NACHTRÄGLICHE AUFLAGE

Einwohnergemeinde Bolligen

UeO «VistaRotonda»

Kurzbericht zu den Änderungen im Genehmigungsverfahren

Abb. 1 Ausschnitt Überbauungsplan: Entfernte Hinweise sind in Plan und Legende rot durchgestrichen dargestellt.

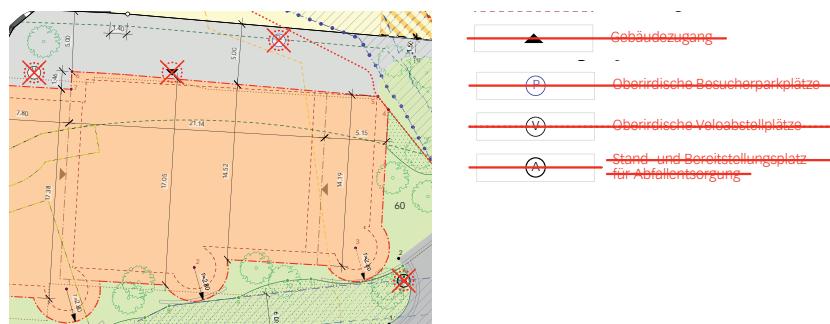
Gemäss Praxis des AGR dürfen keine Vorschriften zu im Überbauungsplan hinweisend dargestellten Elementen gemacht werden. Aus diesem Grund werden folgende, hinweisend und symbolische dargestellte Elemente aus dem Überbauungsplan entfernt:

- der Gebäudezugang
- die oberirdischen Besucherparkplätze
- die oberirdischen Veloabstellplätze
- der Stand- und Bereitstellungsplatz für Abfallentsorgung

Die Vorschriften in Art. 16 Abs. 2, in Art. 19 Abs. 2, in Art. 20 und in Art. 21 werden so angepasst, dass textlich nicht mehr auf im Überbauungsplan hinweisend dargestellte Elemente verwiesen wird. Wo nötig, werden die Vorschriften textlich so präzisiert, dass klar hervorgeht, wo die oberirdischen Besucherparkplätze, die Veloabstellplätze (im befestigten Aussen-

Abb. 2 Ausschnitt Baueingabeplan Freiraum, Stand September 2025

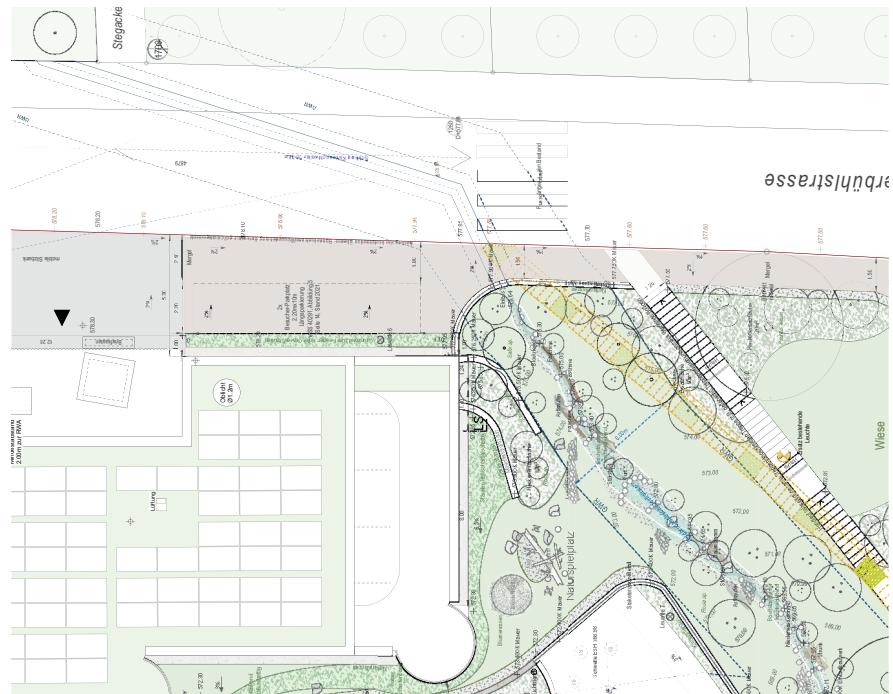
Unabhängig von der Genehmigung des AGR haben die Gemeinde und das Planungsteam im Rahmen der Erarbeitung des Bauprojekts festgestellt, dass im Bereich der geplanten Querung der Hühnerbühlstrasse durch das Flugbrunnenbächli eine Pufferzone der Fernwärmeleitung liegt. Diese Pufferzone war aus den bisherigen Werkleitungsplänen nicht ersichtlich. Die Lage der Leitung des Flugbrunnenbachs muss deshalb leicht gegen Osten verschoben werden. Infolgedessen muss auch die Lage des Flugbrunnenbachs (Mittelachse) im oberen Teil des Hanges leicht angepasst und in Bezug auf das Gefälle optimiert werden.

Aufgrund der Steilheit der Böschungen sind zwischen dem offengelegten Flugbrunnenbach und dem geplanten Gebäude Stützmauern notwendig. Der Gewässerraum wird aufgrund dieser technisch notwendigen Massnahmen leicht gegen Süden (nach rechts) verschoben, so dass die Stützmauern ausserhalb des Gewässerraums zu liegen kommen.

Abb. 4 Wasserbauprojekt, Stand 2. öffentliche Auflage (September 2025)

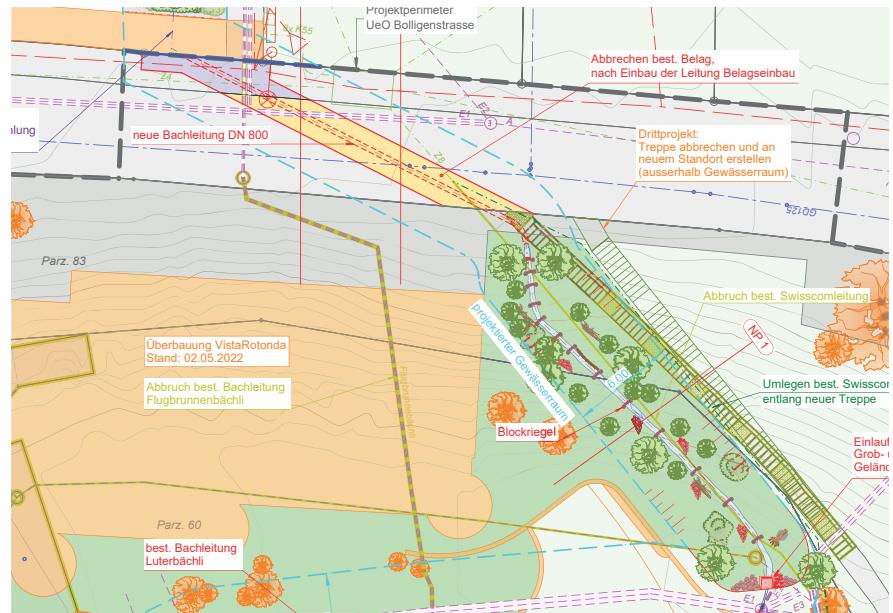
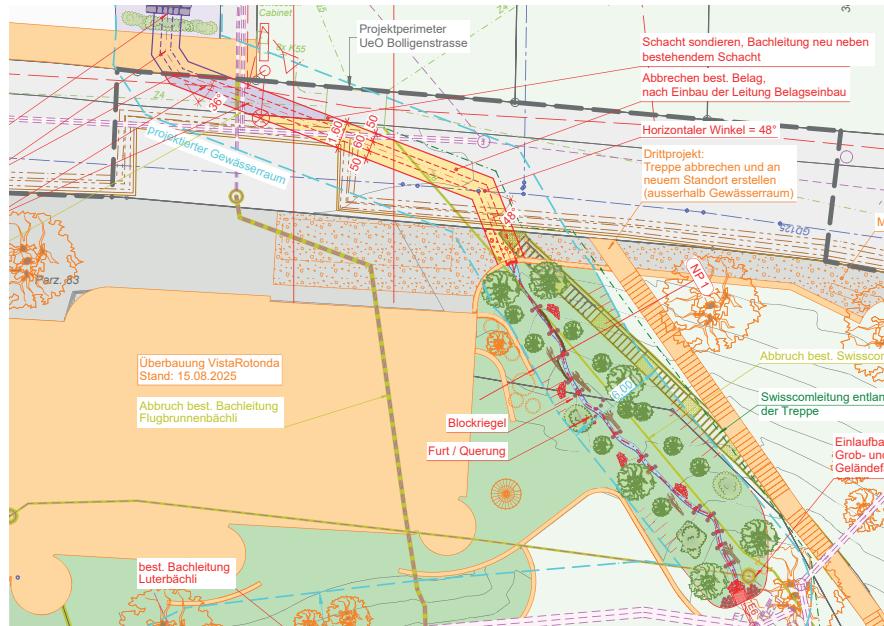
Das Wasserbauprojekt wurde entsprechend angepasst und mit dem kantonalen Tiefbauamt OIK II konsolidiert. Geändert wurden der Situationsplan, die Längs- und Querprofile sowie der technische Bericht (Änderungen im Bericht sind farbig nachvollziehbar dargestellt).

Abb. 7 Überbauungsplan Stand 2. öffentliche Auflage (November 2025) mit Änderungen gegenüber der Version Beschlussfassung

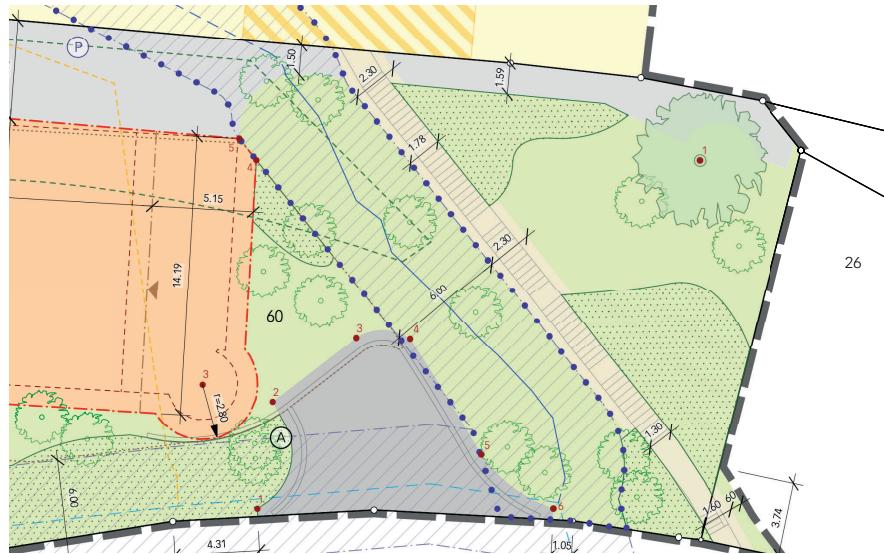
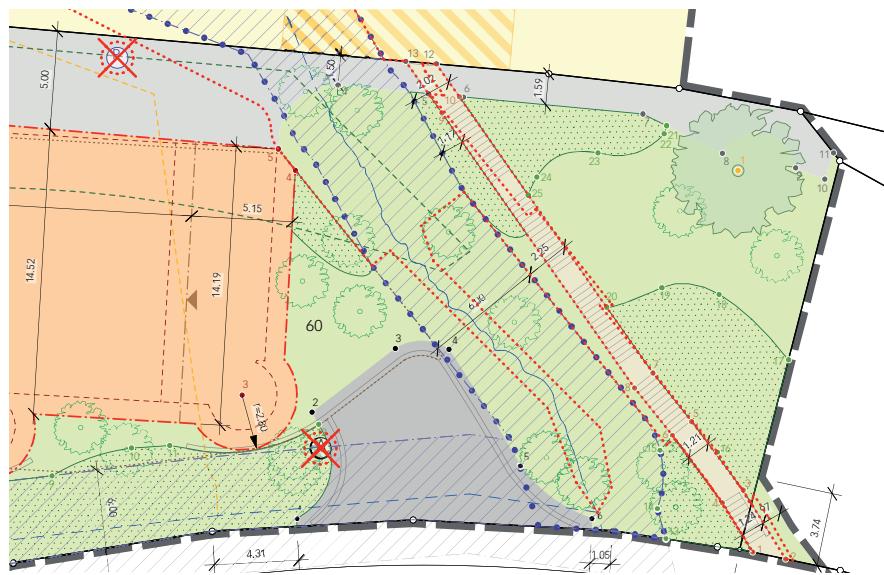
Die Verschiebung der Gewässerachse und des Gewässerraums hat zur Folge, dass im Überbauungsplan der Bereich für den öffentlichen Fussweg ebenfalls Richtung Süden verschoben werden muss. Der durch diese Verschiebung tangierte Bereich für Heckenersatz wird neu zweigeteilt und beim Bereich für öffentlichen Fussweg auf Projektierungsspielraum verzichtet. Die verbleibende Gesamtfläche der Bereiche für Heckenersatz beträgt damit noch immer ca. 304 m², womit die gemäss Art. 23 Abs. 1 UeV erforderlichen Heckenersatzflächen im Umfang von 275 m² bereitgestellt werden können.

Abb. 9 Ersatzmassnahmenplan Hecken Stand 2. öffentliche Auflage (November 2025) mit Änderungen gegenüber der Version Beschlussfassung

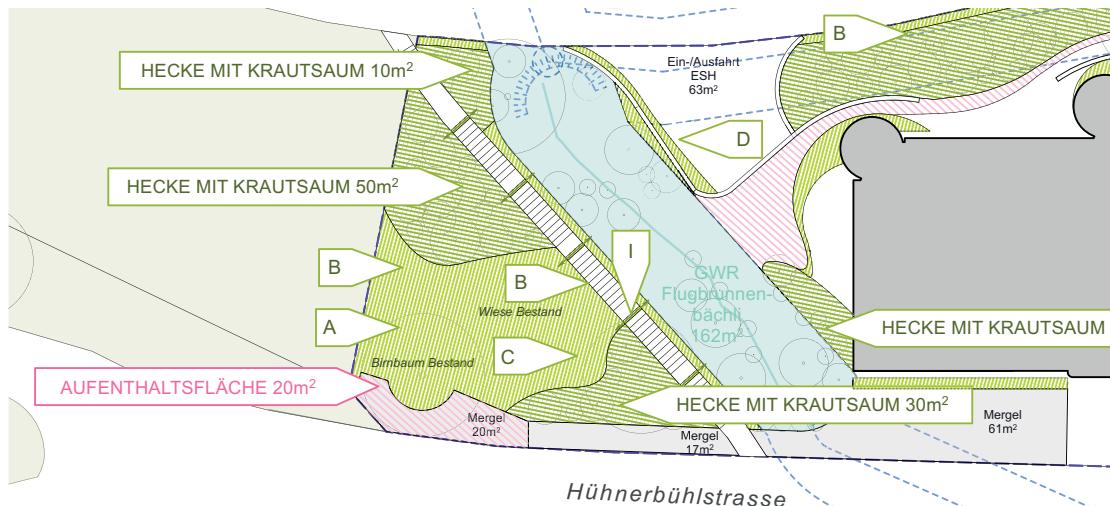
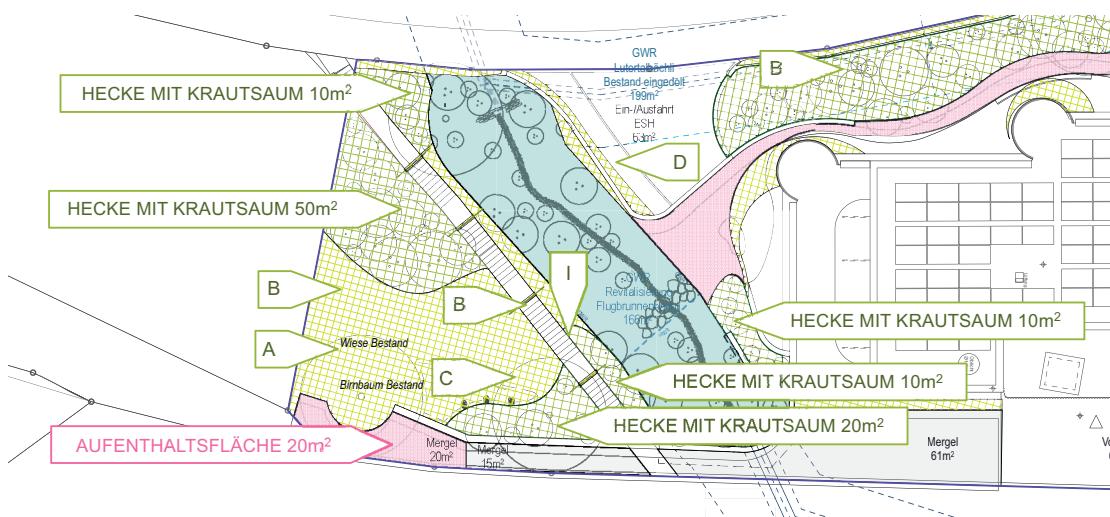
Die Anpassungen in Bezug auf den Heckenersatz wurden auch im Ersatzmassnahmenplan (Beilage zum Ausnahmegesuch für technische Eingriffe in Hecken) umgesetzt. Die Anpassungen sind mit dem Amt für Landwirtschaft und Natur, Abteilung Naturförderung konsolidiert.
